«ZXM-SoundCard»

ревизия 00

Исправление ошибок в схеме и плате звуковой карты.

Схема формирователя сигнала тактовой частоты.

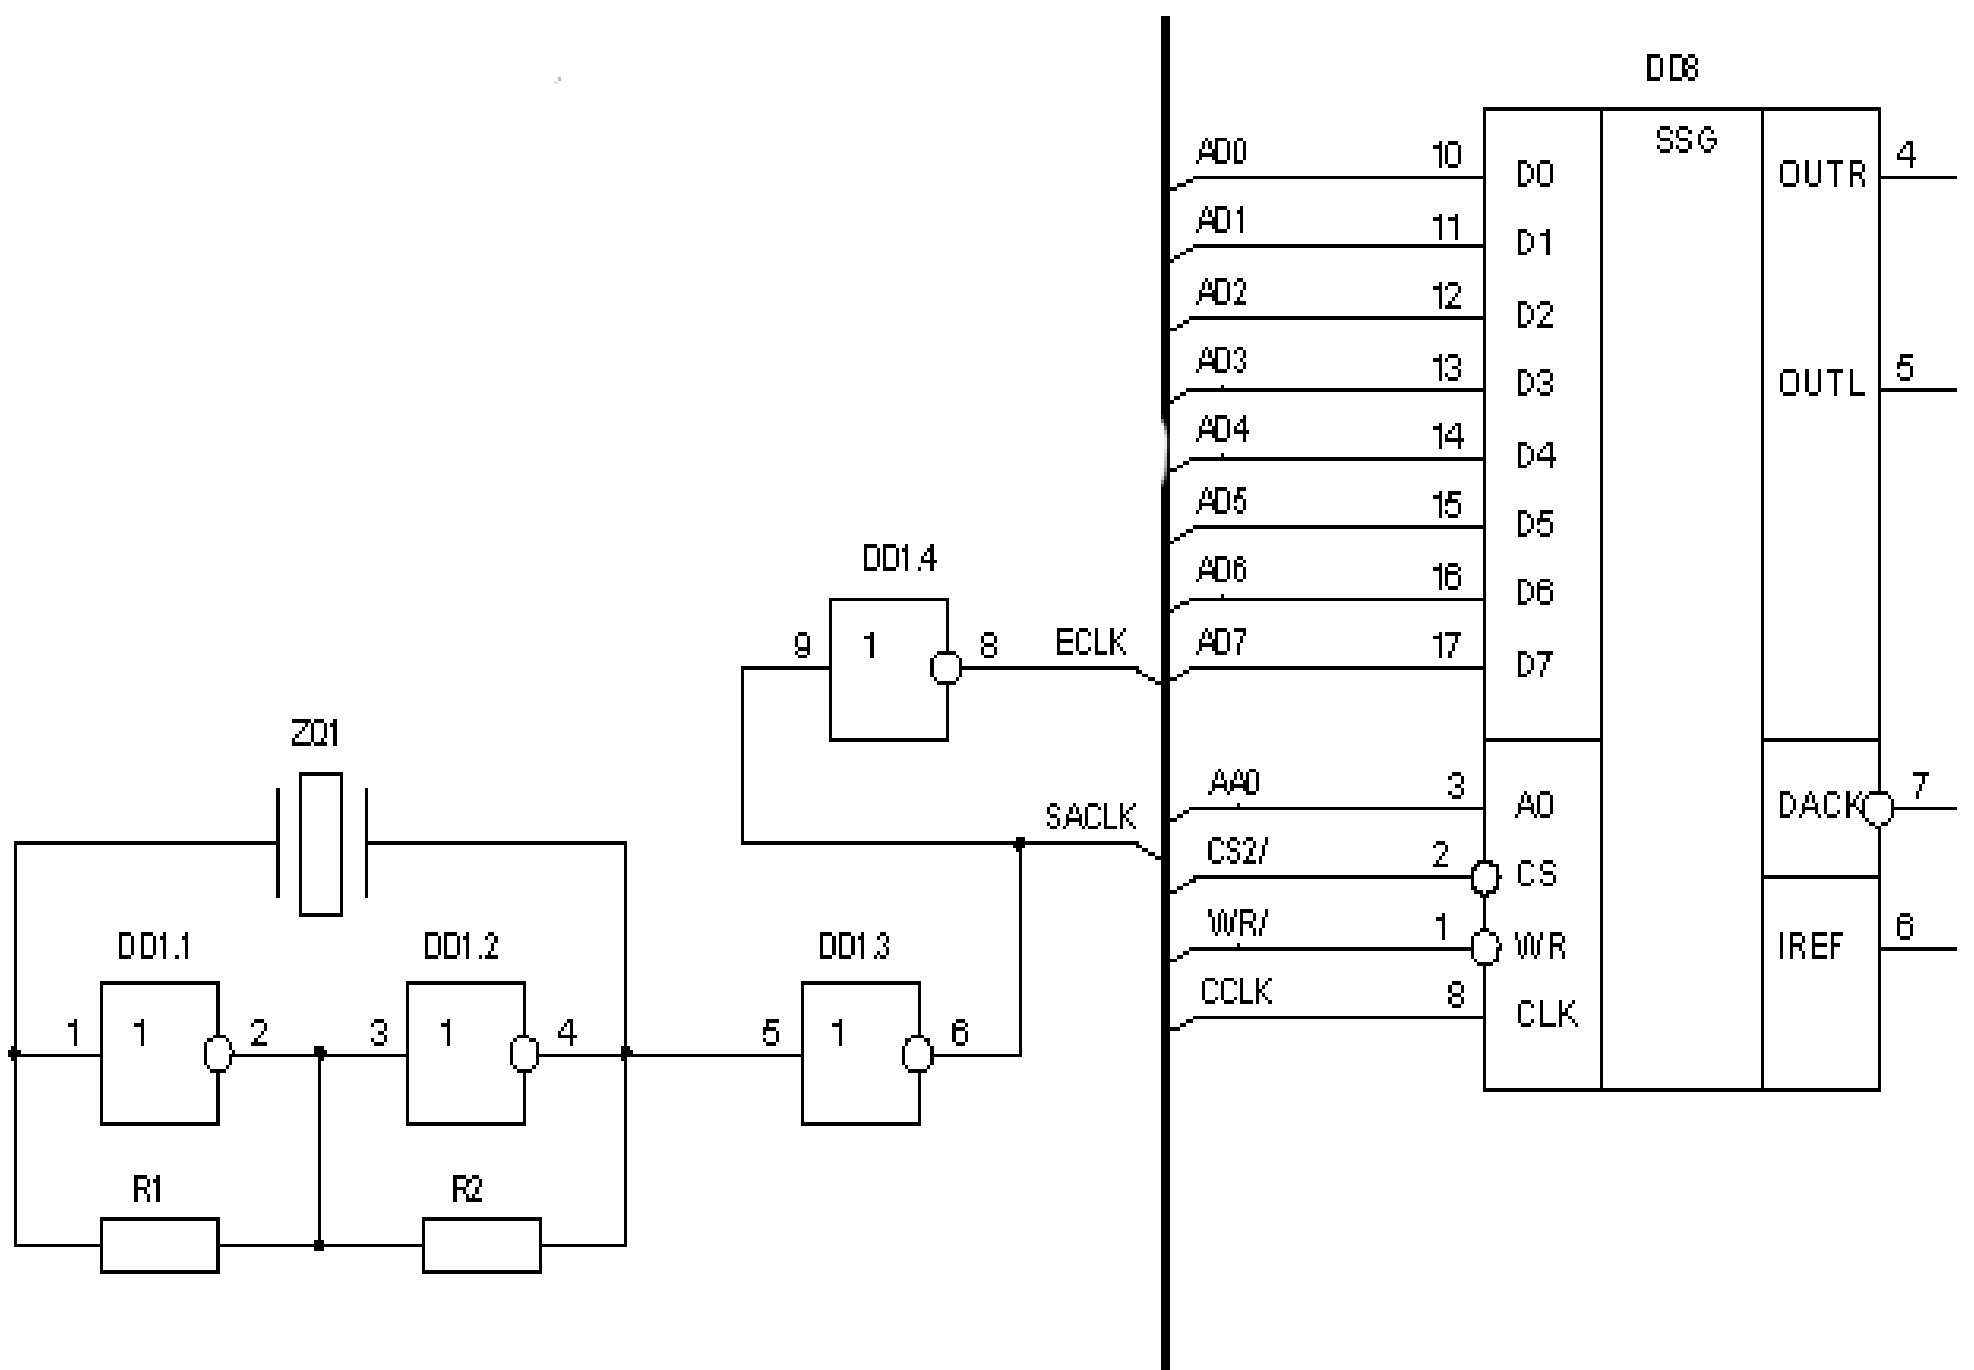
2. *Изменение формирователя сигнала тактовой частоты микросхемы DD8* – Так как микросхема DD9 не имеет входа установки всех внутренних регистров в исходное состояние, то при активации сигнала сброс не происходит инициализация данной микросхемы. Из-за этого микросхема начинает выдавать посторонние неприятные звуки. Чтобы избавиться от этого неприятного звучания необходимо входную частоту останавливать при активации сигнала сброс.

Для того чтобы в процессе работы можно было отключать тактовую частоту, приходящую на вывод 8 микросхемы DD9, необходимо этот сигнал пропустить через DD2. Как показано на рисунках.

Местоположение дорожки на плате, где будем делать порез.

Добавляем в схему новые сигналы CCLK и SACLK

Затем подключаем эти сигналы согласно новой схемы

Измененная схема включения микросхемы DD8.

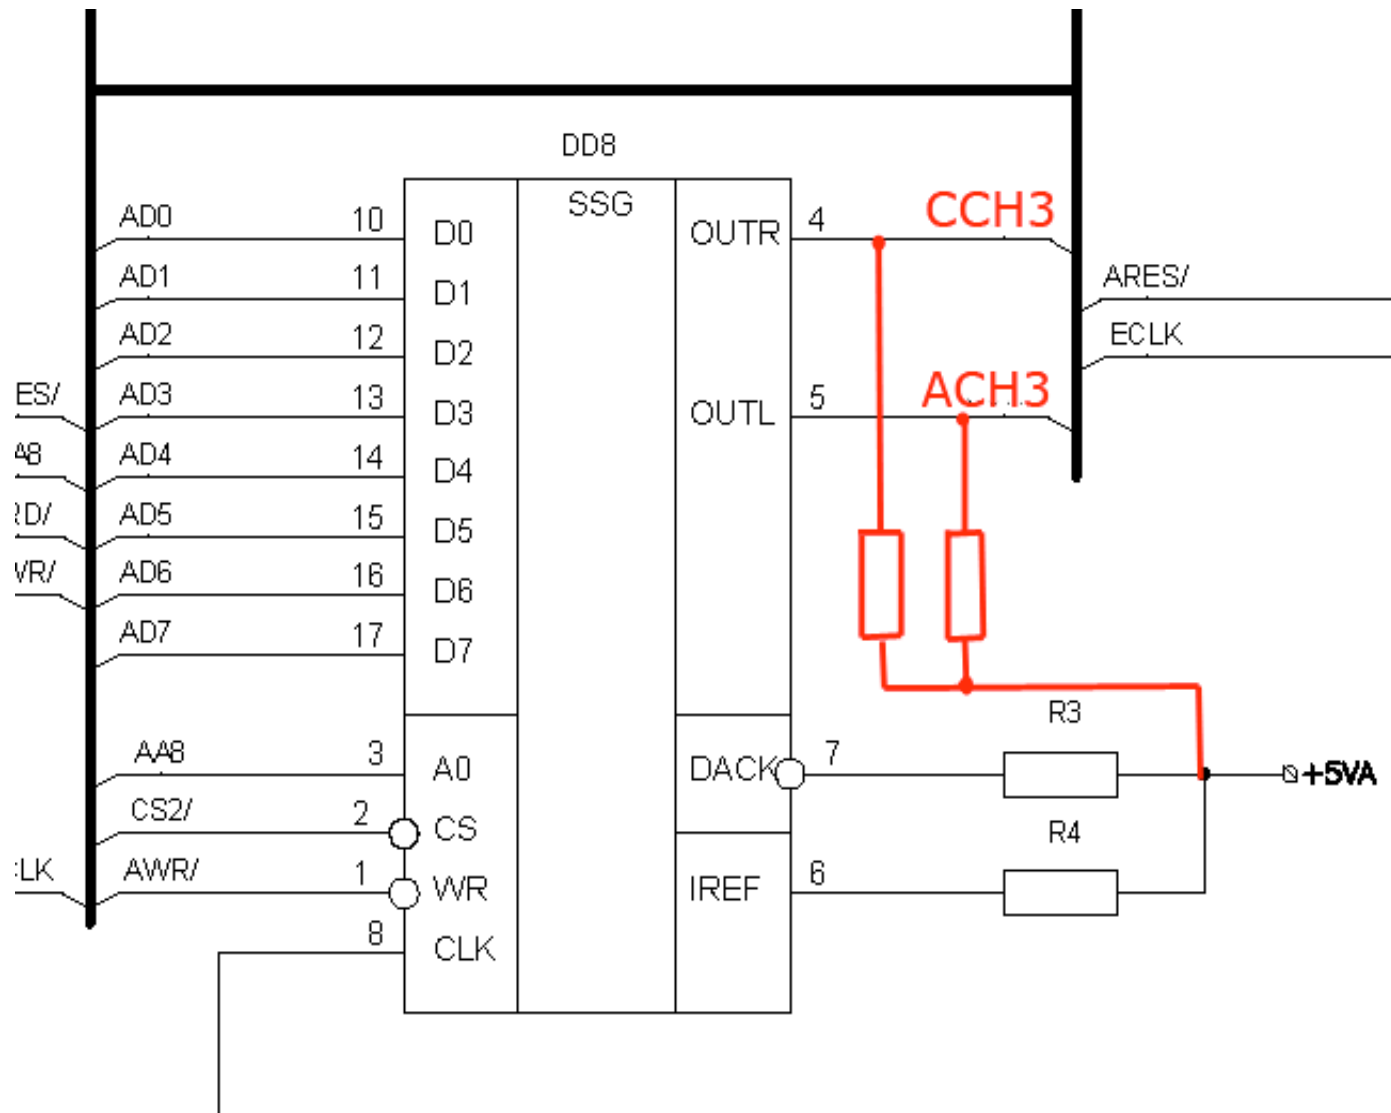
3. *Изменение схемы включения микросхемы DD8* – При проектировании карты была допущена ошибка в схеме включения микросхемы DD8, а именно были перепутаны местами каналы левый и правый, а также отсутствуют два выходных резистора.

Для исправления этого недостатка необходимо добавить в схему два дополнительных резистора с сопротивлением 820..1,5кОм, как показано на рисунке ниже. Кроме того, необходимо изменить подключение выходных каналов звука левый и правый, для чего необходимо запаять резисторы R17 и R24 как бы “крест-на-крест” (как это примерно выглядит, можно увидеть в сборочном чертеже).
